# これまでの委員からの質問への回答 (後藤委員提出資料 2 への回答)

2023年1月30日

図 PWRでの全交流電源喪失時 (SBO) 時の止める・冷やす・閉じ込める機能の確保 (引用元: 三菱重工技報 Vol. 50 No. 1 (2013) 新製品・新技術特集)

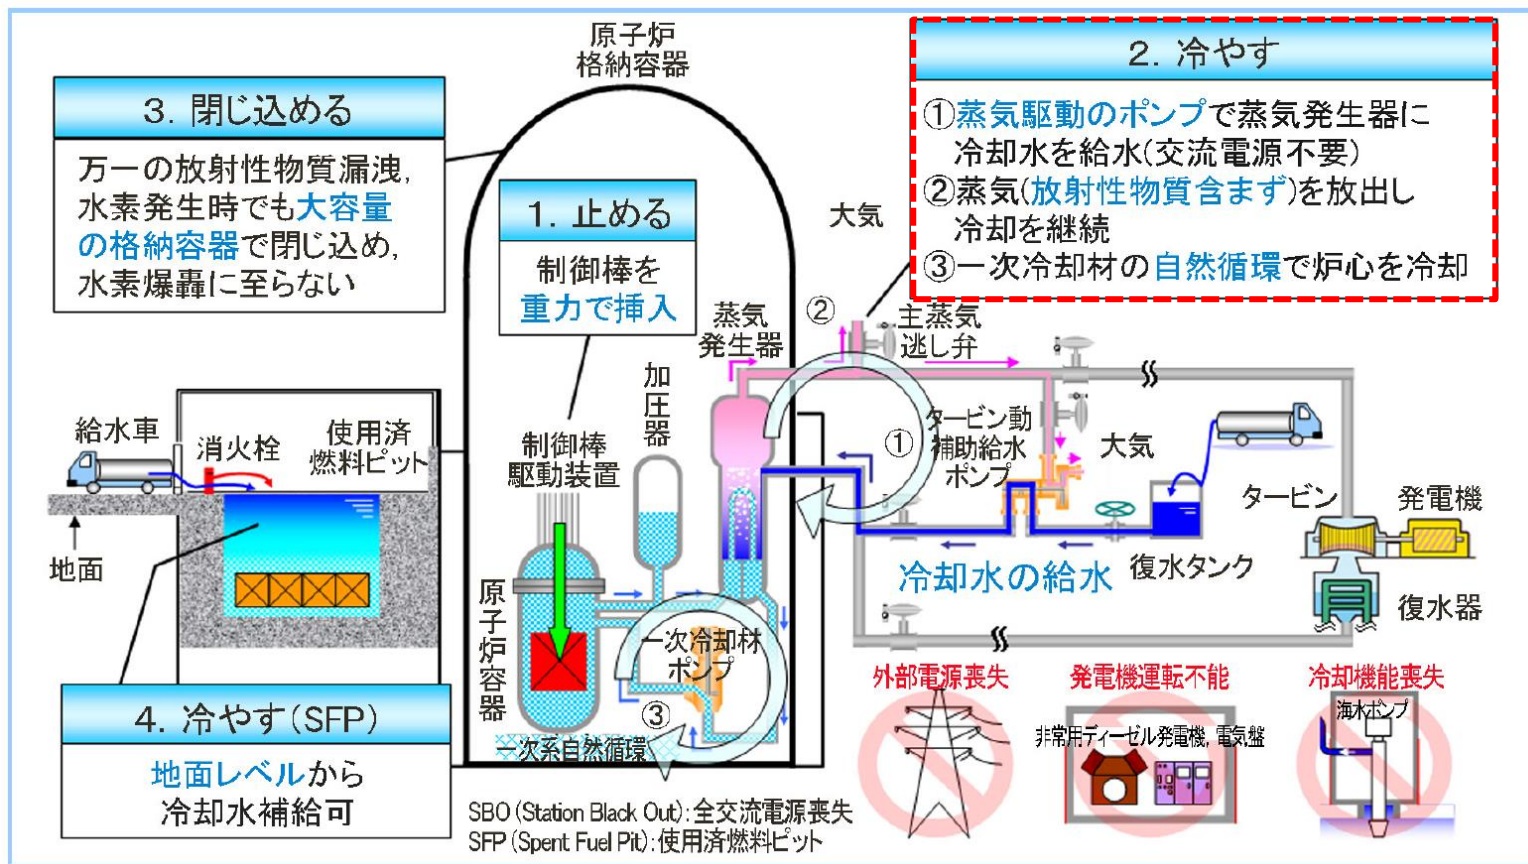
<p>追8-4 (後藤委員 提出資料2 5.)</p>	<p>格納容器隔離弁の作動について【p.13】 (追6-5)</p> <p>異常発生時に、隔離信号(中央制御室からの手動と理解)によって周囲の弁(計79か所がリストアップされている)を閉鎖し、放射性物質を格納容器内に閉じ込めることになっている。</p> <p>一方、各バルブの駆動源(直流電源あるいは圧縮空気)が消失した場合のActuator方向はFail OpenあるいはFail Closeのどちらかが選択される(As it isもあるが)。</p> <p>閉じ込め機能を優先しFail Closeとした場合、緊急時に支障をきたす弁はないか？</p> <p>例えば、以下はMHI技報(2013)、P13、14行目の記述である(福島事故の例)。</p> <p>「1号炉では原子炉内外の温度差による自然循環で駆動するはずの非常用復水器(IC)が、弁の駆動電源喪失による自動閉止機能(フェール・クローズ)により隔離されてしまい、原子炉冷却機能を発揮できなかった。」</p>
<p>回答</p>	<p>○第8回分科会資料にリストアップしている原子炉格納容器隔離信号などにより自動的に閉鎖する弁について、緊急時に支障をきたす弁はない。</p> <p>○設計基準事故及び重大事故等の収束に必要な非常用炉心冷却設備、格納容器スプレイ設備等で原子炉格納容器を貫通する配管の隔離弁について、当該系統の配管により原子炉格納容器の隔離機能が失われない場合には、自動隔離弁を設けない設計としている。</p> <p>○また、MHI技報に対する考えは以下の通り。</p> <ul style="list-style-type: none"> <li>・蒸気発生器にて発生した蒸気を駆動源とするポンプ(タービン動補助給水ポンプ)を用い、蒸気発生器に冷却水を給水することで、蒸気発生器にて発生した蒸気を大気放出(放射性物質は含まない)し、1次冷却材を冷却することが可能であり、蒸気発生器の冷却が継続する限り、1次冷却材の自然循環で原子炉の冷却が可能。</li> </ul>

- ・なお、タービン動補助給水ポンプの給水ラインについては、格納容器隔離信号にて自動閉止する弁、交流電源喪失時に閉となる弁はないため、閉じ込め機能を優先した場合にあっても給水機能には影響はない。  
上記、機能の概要について、以下の図に示す。

図1 1号炉 破壊靱性値の実測値及び予測値の比較

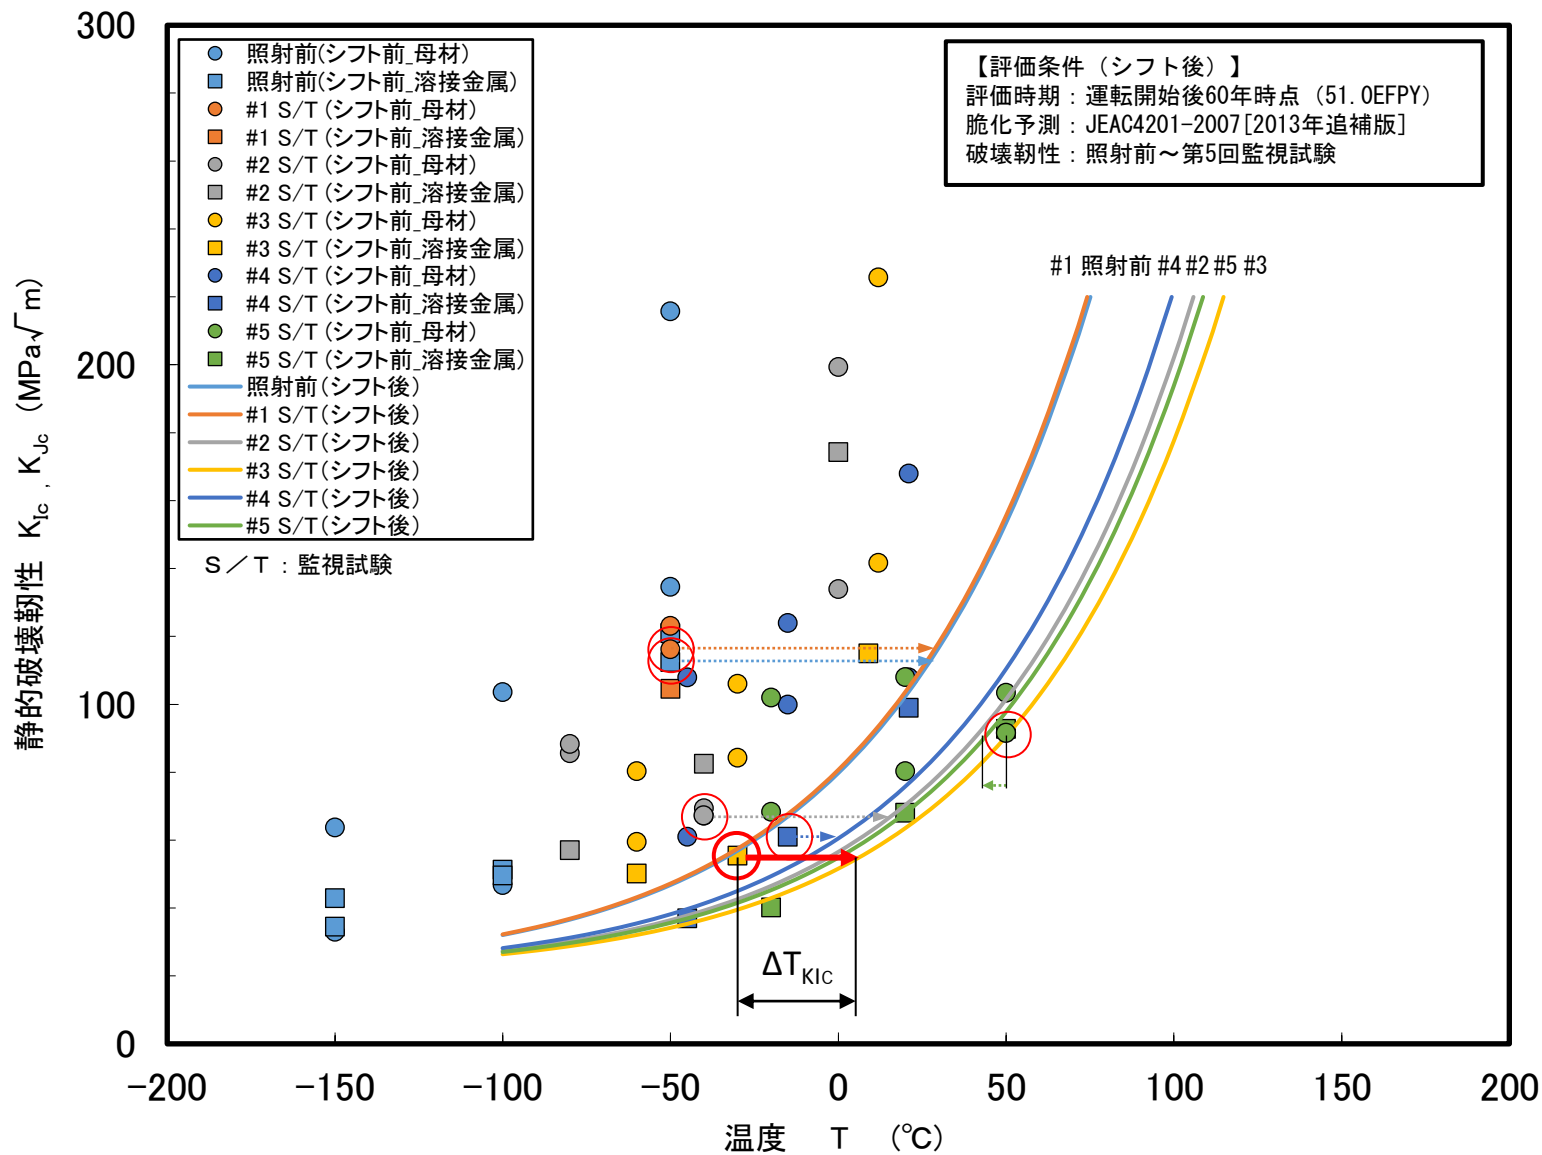
<p>追8-6 (後藤委員 提出資料2 7.)</p>	<p>原子炉容器の破壊靱性値の分布【p. 22~24】（追6-12） p. 23は、川内1号機の原子炉容器の破壊靱性値の実測値について、母材部、溶接金属部を明記したグラフを示しており、その上ですべての破壊靱性値の実測値を運転開始後60年時点まで、（推測して）移行させたデータを基に、試験回数毎の下限データを包絡する破壊靱性遷移曲線を作成し比較したグラフを示している、という。しかし、各色の点とそれらから描かれたカーブの関係が示せないか？現在の図では、傾向と“ばらつき”がよく分からない。 p. 24の川内2号機についても同じように示して欲しい。</p>
<p>追8-7 (後藤委員 提出資料2 8.)</p>	<p>試験回次毎の破壊靱性遷移曲線の比較【p. 25~26】（追6-12） p. 25で示されている川内1号機の試験回次毎をみると、左から#1⇒#0⇒#4⇒#2⇒#5⇒#3となっているが、1回目の監視試験（#1）は、照射前の監視試験（#0）とほぼかさなり、#4、#2、#5は離れている。こうしたばらつきについて、この点データとカーブを同じグラフで表せば、ある程度傾向が分かるのではないか。照射脆化の予測破壊靱性値川内2号機についても同様。</p>
<p>回答</p>	<p>破壊靱性値（母材、溶接金属）の実測値、及び運転開始後60年時点まで温度シフトさせた破壊靱性値を下限包絡した曲線を、試験回数毎に色分けし、1つのグラフ上で表した。次頁以降に結果を示す。</p>

図1 破壊靱性値の実測データの温度シフトの考え方（イメージ）

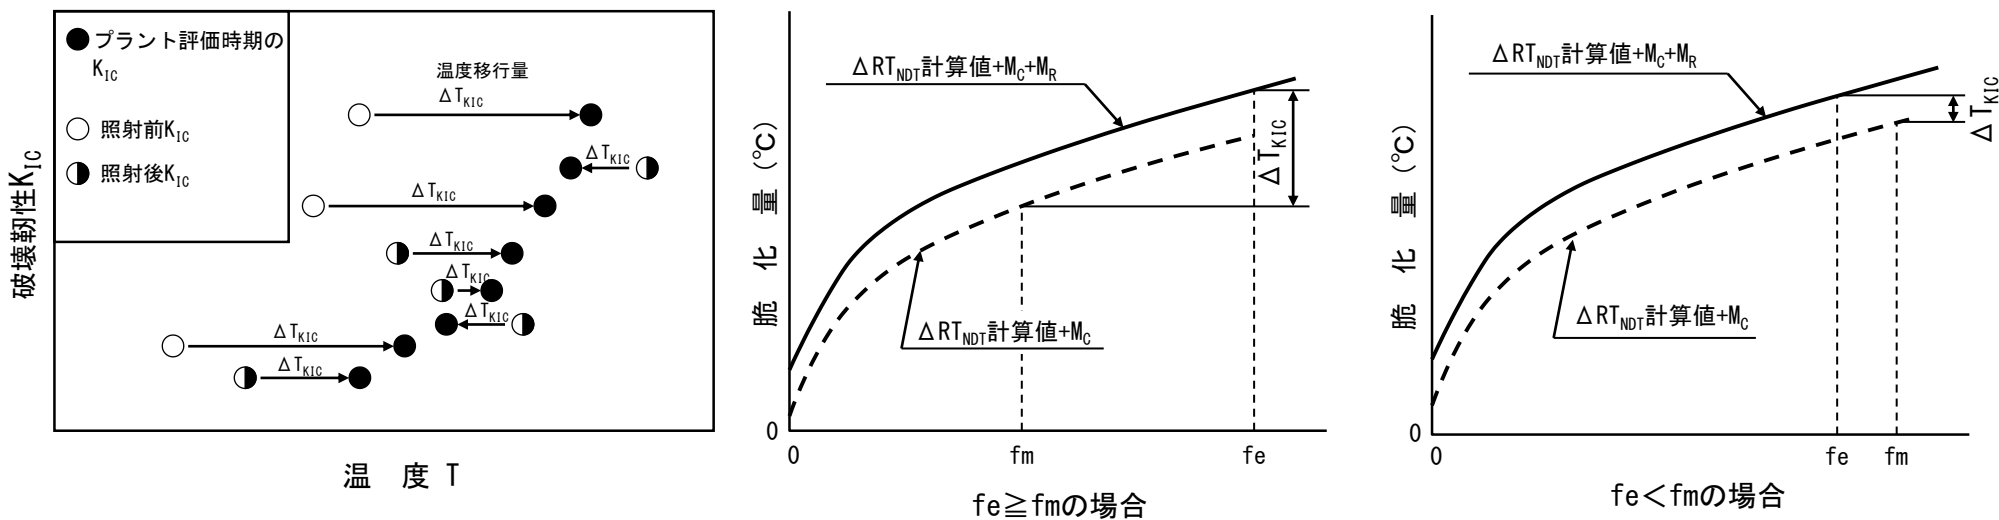
<p>追8-8 (後藤委員 提出資料2 9.)</p>	<p>【第8回分科会資料3-3 p.28~30】(追6-13①)1号機の原子炉胴部の中性子照射脆化に対するPTS評価結果の比較</p> <p>p.28にあるように、「JEAC4201-2007/2013追補版の関連温度移行量の予測式と、JEAC4201-2007/2010追補版」の予測式が、運転開始後60年時点での<math>T_p</math>が約30°Cも違うのは“なぜか”と聞いているのに全く答えになっていない。両者の移行量を求めるプロセスを示しながら説明願いたい。</p> <p>「結果の健全性に問題ない」など聞いていない。問題はこの予測方法が本当に正しいやり方と思っているのかお聞きしたい。予測式やその適用が妥当でないと、健全性の評価が難しくなる。</p>
<p>回答</p>	<p>回答を次頁以降に示す。</p>

PTS評価では、破壊靱性値の実測データを運転開始後60年時点まで、国内脆化予測法（関連温度移行量の予測式）を用いて温度軸に対してシフトさせ、シフトさせたデータの下限を包絡するK<sub>IC</sub>曲線を以下の式により設定を行う。

JEAC4206-2007(附属書C)の破壊靱性値の実測データの温度シフトの考え方（イメージ）を以下に示す。
